EILANDENOVERLEG

Betreft: Masterplan Eilandenboulevard in commissie OR 4 februari 2014

Boven: Bedreigde bomen Kattenburgerstraat

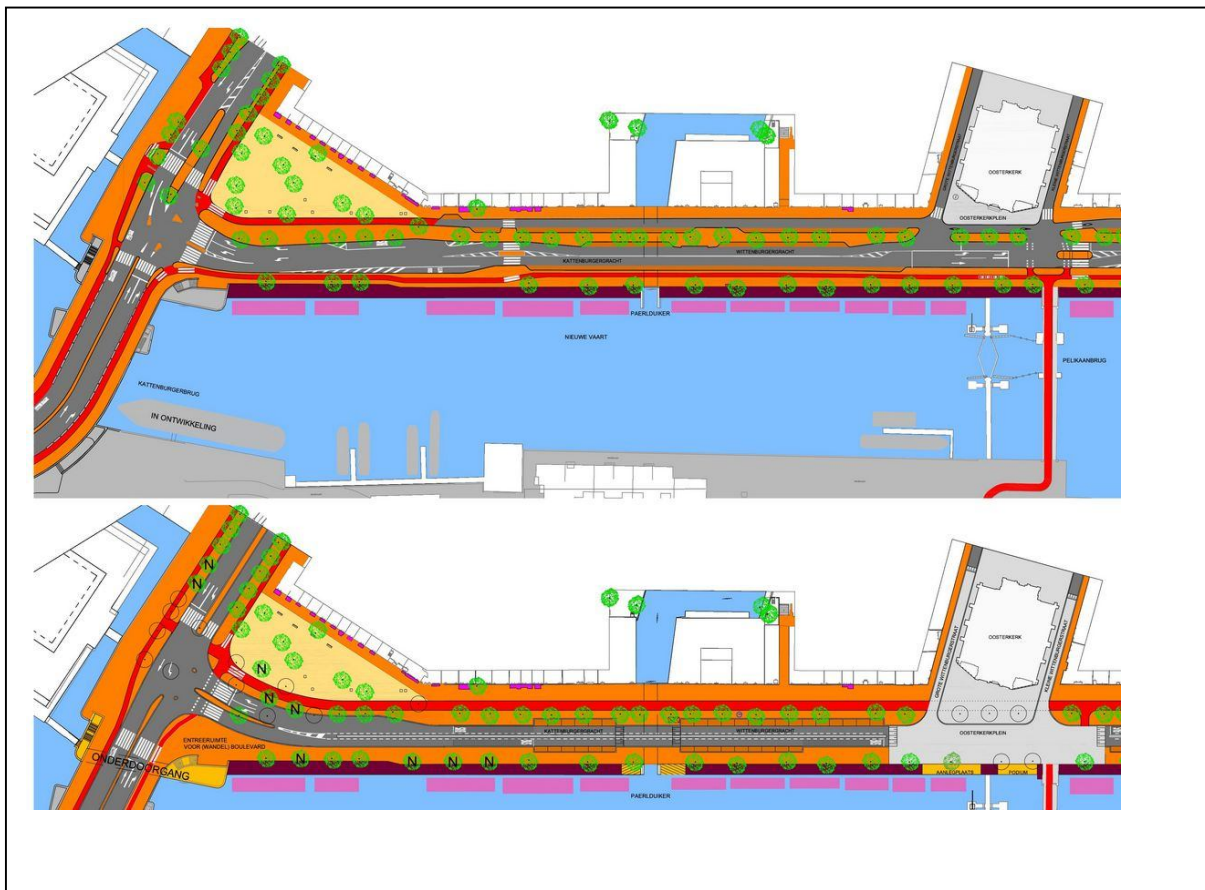
Volgens het Masterplan moeten 18 bomen worden gekapt: 6 voor het Scheepvaartmuseum, 6 op het Kattenburgerplein, 4 of 5 voor de Oosterkerk en 1 vanwege het plan voor verlegging van de Oesjesduiker. Voor een groot deel zijn dit hele grote en zelfs monumentale bomen. Een deel moet weg vanwege de keuze voor verlegging van de T-kruising Kattenburgerplein. Daar gaan wij op in in punt 3. Het grootste deel moet weg om puur esthetische redenen: ze belemmeren volgens het stadsdeel het zicht op het Scheepvaartmuseum, c.q. de Oosterkerk. Het Eilandenoverleg maakt hiertegen ernstig bezwaar. De bomenrij langs de Eilandenboulevard is op zichzelf een monument en dient intact te blijven. De bewoners hechten veel waarde aan behoud van dit groen. De Oosterkerk en het Scheepvaartmuseum zijn vanuit meerdere hoeken op dit moment voldoende zichtbaar.

Het stadsdeel beschrijft de bomenrij langs de Eilandenboulevard op blz. 14 nog steeds als een tunnel en een beeld dat doorbroken moet worden. Voor die negatieve kwalificatie is geen draagvlak in de buurt. Het aantal te kappen bomen is in de opeenvolgende planversies onveranderd gebleven.

In de raadsvoordracht wordt voorgesteld om de beslissing over het al dan niet kappen van bomen uit te stellen tot het voorlopig ontwerp. Daartegen maken wij ernstig bezwaar. Dit had al in de fase van de uitgangspunten bepaald moeten worden. Wij verzoeken u om de beslissing hierover niet uit te stellen, maar nu te beslissen om de bomen te handhaven.

T-kruising Kattenburgerplein. Boven: bestaand. Onder: volgens Masterplan. Voor autoverkeer weinig verschil.

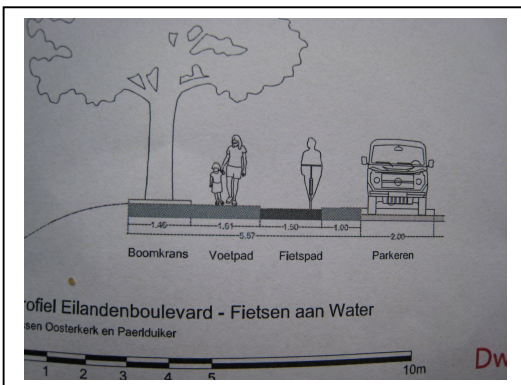
Het Masterplan gaat uit van opschuiving van de kruising in de richting van de woningen aan het Kattenburgerplein, met als argument dat het autoverkeer vanaf de Prins Hendrikkade hierdoor verleid wordt om in plaats van de Eilandenboulevard de Kattenburgerstraat te nemen. Wij pleiten voor handhaving van de kruising op de huidige plek om de volgende redenen:

- Er is nauwelijks verschil tussen de huidige en de voorgestelde kruising wat betreft de hoek waarmee de Eilandenboulevard aansluit op de route Prins Hendrikkade-Kattenburgerstraat;
- De verlegging verkleint het Kattenburgerplein;
- De weg komt dichterbij de woningen te liggen, waardoor de geluidsoverlast toeneemt.
- Er moet een heel grote boom in de Kattenburgerstraat voor gekapt worden plus een aantal bomen op het Kattenburgerplein;
- De allergrootste en beeldbepalende boom van het Kattenburgerplein (zie foto op volgende blz.) komt in het Masterplan op een verkeersheuveltje te staan, ingesloten door asfalt rijbanen. Dit zal de levensduur van de boom niet ten goede komen.

Bij verlegging van de T-kruising Kattenburgerplein komt de allergrootste en beeldbepalende, monumentale boom (op de voorgrond in het midden op de foto) op een vluchtheuveltje te staan tussen het asfalt, met geringe overlevingskansen. Het plein links wordt veel kleiner.

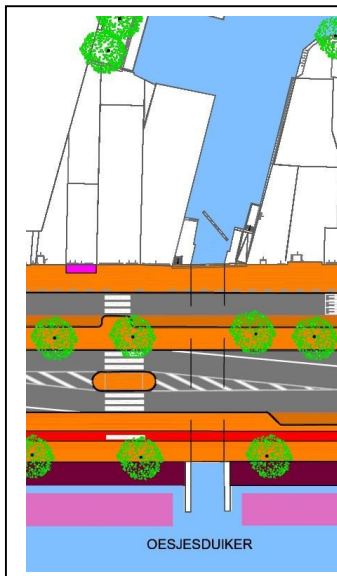
Het Eilandenoverleg heeft tijdens de inspraakavond van 7 oktober een alternatieve wegindeling voorgesteld waarbij zowel een fietspad van 1,50 m als een breder voetpad mogelijk is:

- a) Rammelstrook achterwege laten. De rijbanen moeten dan elk 50 cm breder worden, maar dit levert netto 1 meter breedtewinst op, die te benutten is voor het fietspad. Bovendien leidt het weglaten van de rammelstrook tot visuele versmalling van de rijweg en dus tot minder hard rijden.

- b) Wij gaan uit van een schampstrook tussen fietspad en parkeerstrook van 90 cm breed; dat is de huidige breedte en die is voldoende. Dus 1,00 m is niet nodig.

- c) Met bovenstaande aanpassingen is er ruimte voor een fietspad van 1,50 m breed en een voetpad van 2,71 m breed, gemeten tussen boomkrans en fietspad (dus exclusief de strook van 1.46 m met de bomenrij). Dat is 67 cm breder dan het huidige voetpad, een ruimtewinst van 33%.

Oesjesduiker bestaand

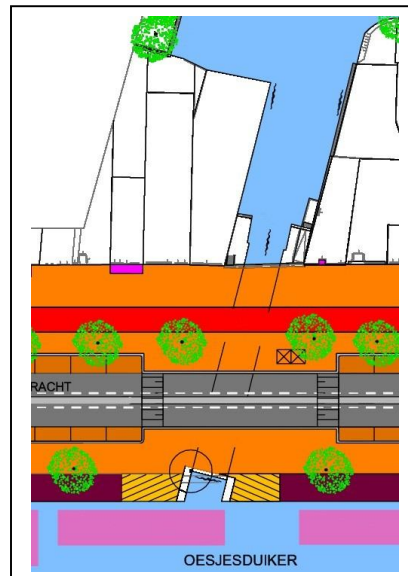
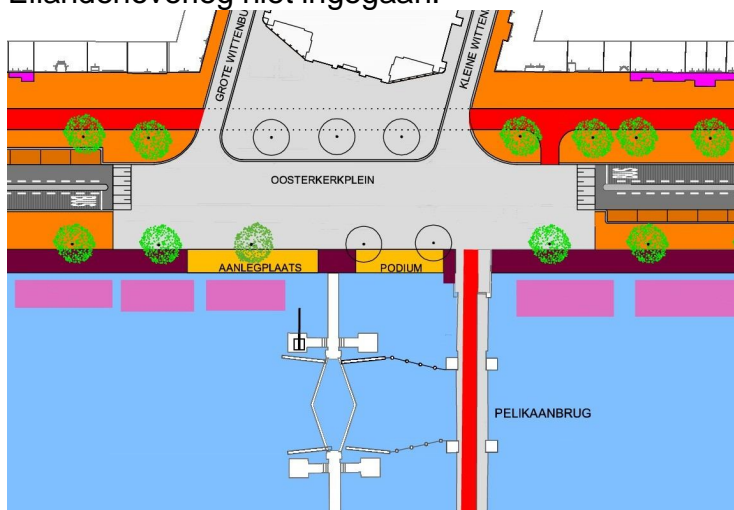
Het Eilandenoverleg vindt doorvaarbaar maken van de Oesjesduiker onnodig en ongewenst. Niemand heeft erom gevraagd en de rondvaartrederijen hebben aangegeven er geen behoefte aan te hebben. De woningen van Wittenburg en

Oostenburg liggen pal aan het water, zodat gevreesd wordt voor lawaai- en stankoverlast. Het is een voorbeeld van het wensdenken van het stadsdeelbestuur dat met een paar fysieke maatregelen de economische ontwikkeling automatisch op gang komt, terwijl daar voor de huidige bewoners alleen maar nadelen aan verbonden zijn. Voor de verlegging van de Oesjesduiker moet een woonboot verplaatst worden, wat op gespannen voet staat met het uitgangspunt van vrijwillige verplaatsing. De kosten van deze ingrepen worden door het stadsdeel geraamd op € 900.000. (€ 690.000 voor ophoging en € 210.000 voor het aanpassen van de sluis). Het Eilandenoverleg vindt deze kostenraming onrealistisch laag, vergeleken met de kosten van soortgelijke ingrepen elders in de stad. Dit geld kan beter besteed worden aan andere zaken, bijvoorbeeld aan de aanleg van een fiets- en wandelpad langs de Dijkgracht-Oost.

In de raadsvoordracht wordt uw commissie de gelegenheid geboden om te kiezen uit drie opties inzake de Oesjesduiker: niets doen, beperkte aanpassing van € 100.000 t.b.v. kleine pleziervaart en het oorspronkelijke plan. Wij verzoeken u om te kiezen voor optie 1: in de huidige staat blijven liggen.
